Stadt Schwaigern

Beschlussvorlage

Betreff:
Bauvoranfrage: Neubau eines Einfamilienhauses, Hagstraße, Flst. Nr. 25 + 26 auf der Gemarkung Massenbach

PLAN: SUDEN, WESTEN

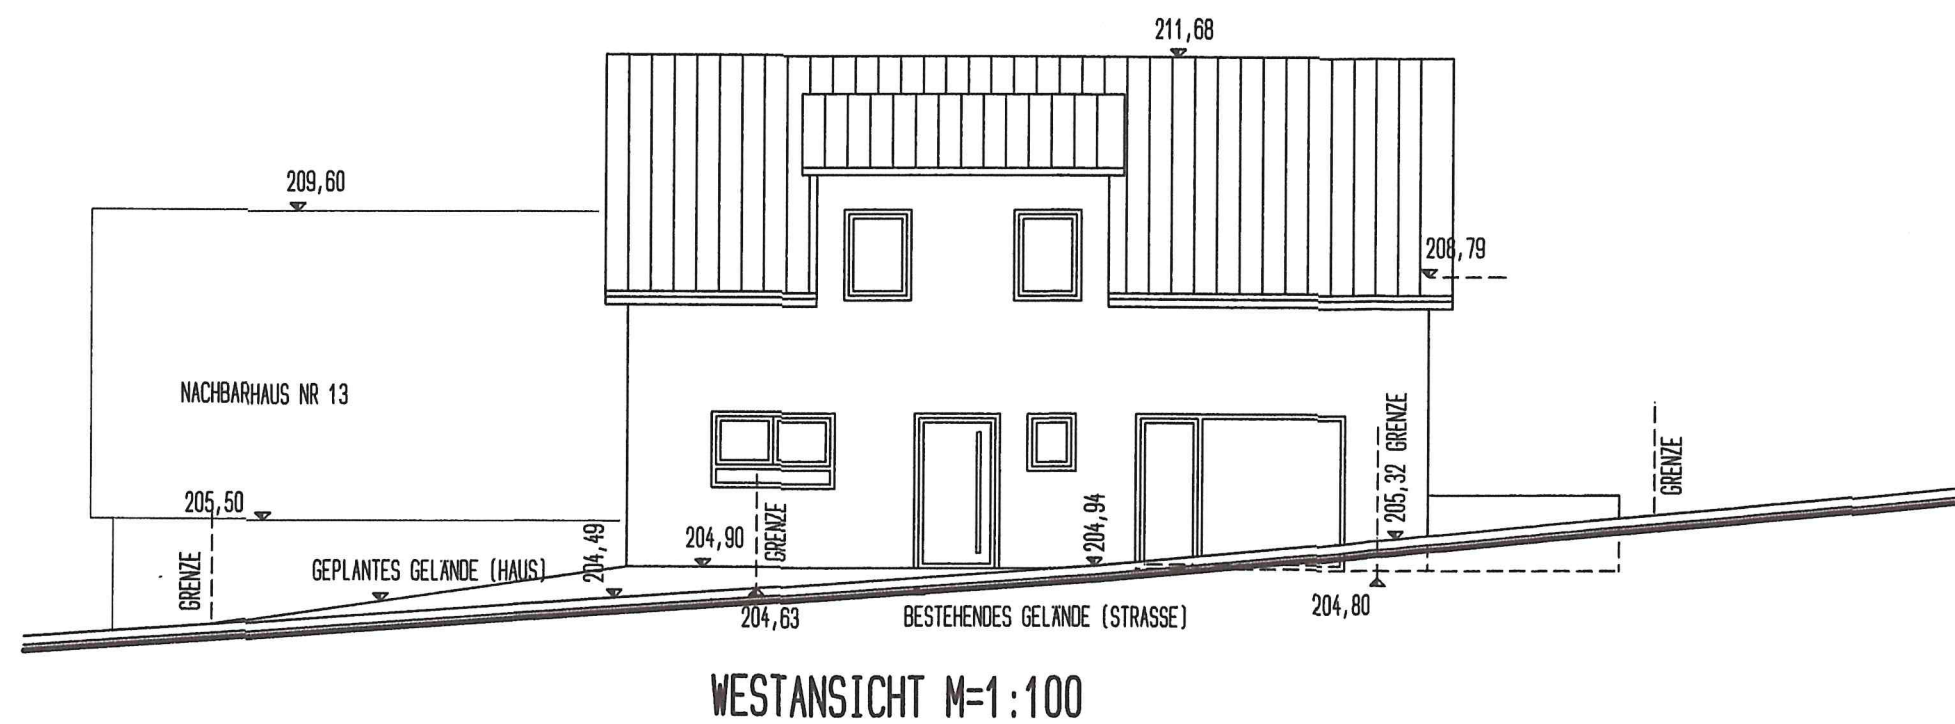
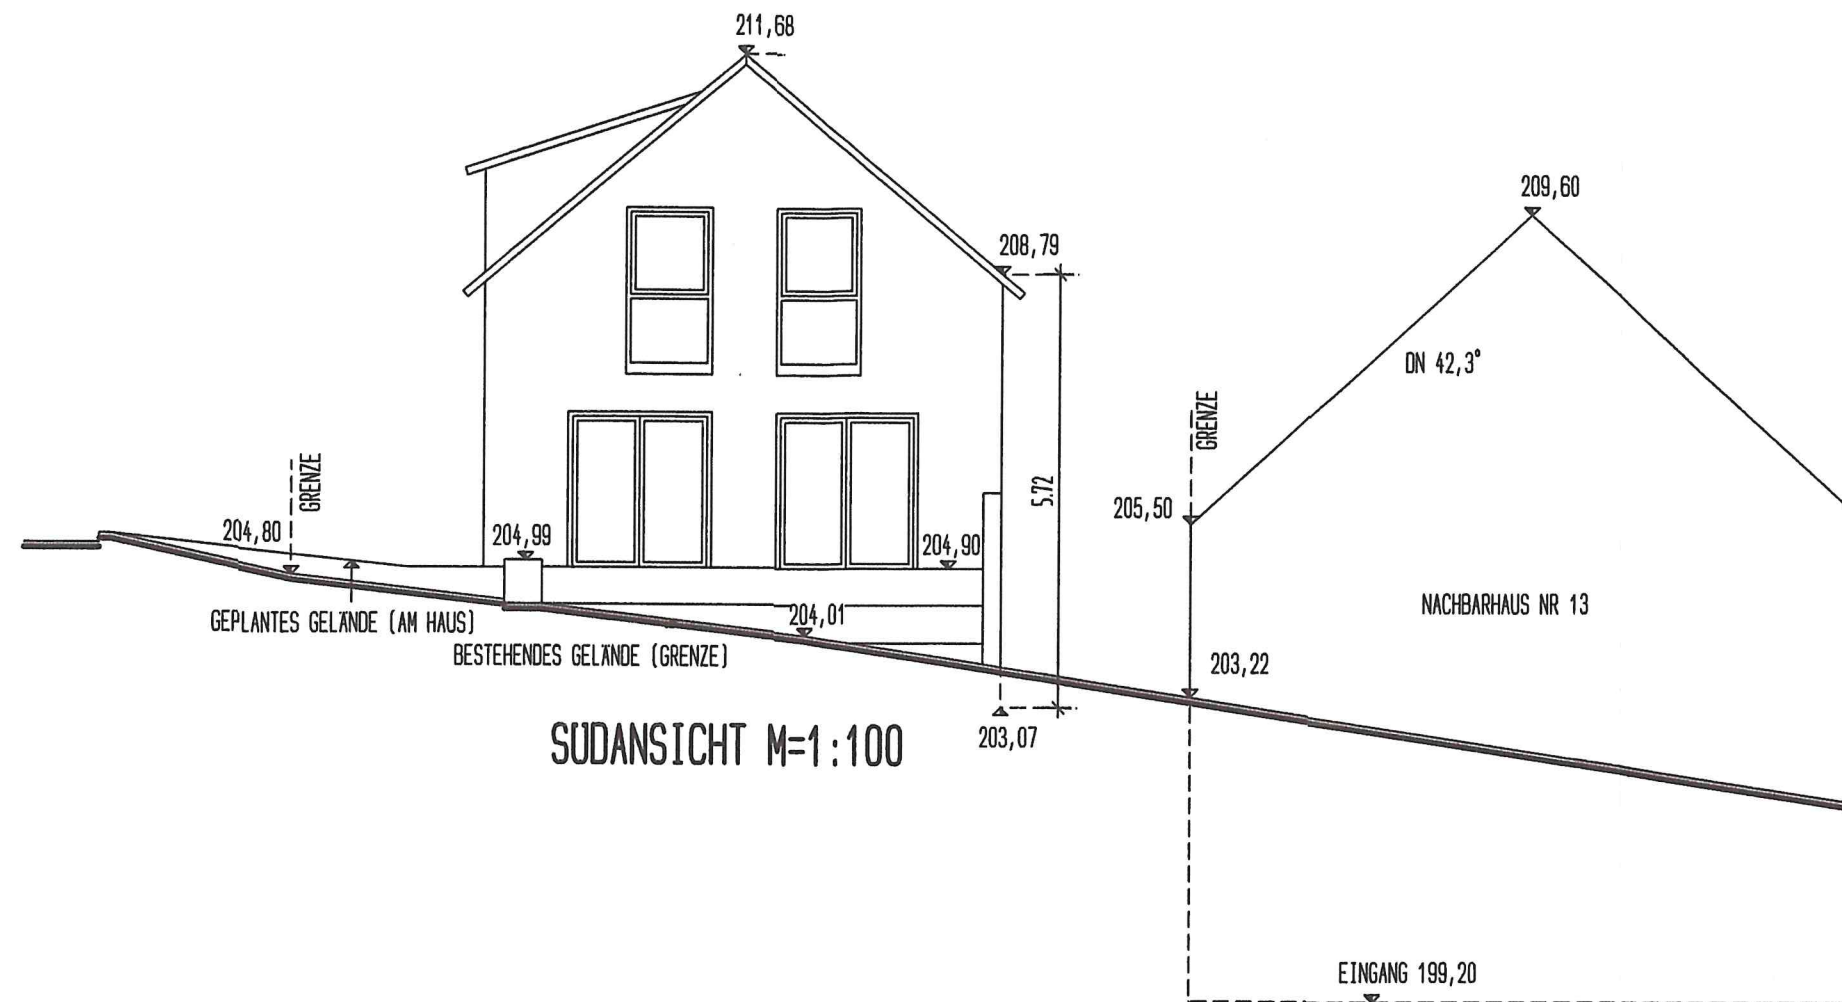
Auf der Westseite des Einfamilienhauses ist eine Dachgaube geplant. Die Gaube geht bis auf den Hausgrund, was im Bebauungsplan untersagt ist. Diese Festsetzung dient der optischen Wirkung, um keine durchgehende Wandfläche zu bekommen. Der Abstand zu den Giebelkanten wird eingehalten. Die Dachgaube zur Straßenseite wird als nicht störend angesehen. Der Bauherr plant das Satteldach mit einer Dachneigung von 40°. Im Bebauungsplan ist die Dachneigung mit ca. 45° festgesetzt. Die Giebelstellung gleicht sich dem Nachbargebäude an. Der Kniestock des Dachgeschosses überschreitet die zulässige Höhe um 0,3 m. Des Weiteren sind auf der Westseite noch zwei Stellplätze geplant.

- die Dachgaube ist vom Hausgrund zurückzusetzen
- die Dachneigung soll auf 45° festgesetzt werden
